АКТ
технічного обслуговування внутрішньобудинкових
систем газопостачання у багатоквартирному будинку

№ 1

від 08 квітня 2024 року

виконано роботи з технічного обслуговування ВБСГ багатоквартирного будинку (гуртожитку), № 33 по вул. Павла Глазового.

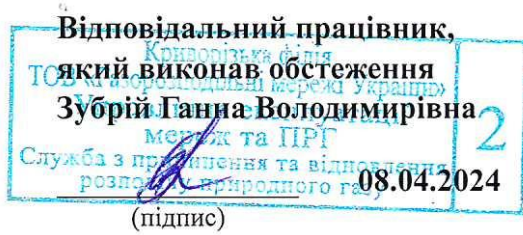
Під час проведення ТО ВБСГ було виявлено порушення: ДБН В.2.5-20:2018 «Газопостачання» п.7.92, глава 7 – відсутнє лакофарбове покриття на фасадному газопроводі низького тиску діаметрами 50 мм. Розділ 5 глава 5 пункт 5.10 «Правил безпеки систем газопостачання» - утримувати в належному до експлуатації стані фасадні та внутрішні газопроводи. За виявленими порушеннями складено відповідний акт-припис, який вручено управителю ТОВ «ЖИТЛОСЕРВІС - КР».

На теперішній час для усунення порушення необхідно пофарбувати фасадний газопровід низького тиску діаметром 50 мм. Усунути виявлений недолік в термін до 25.05.2024.
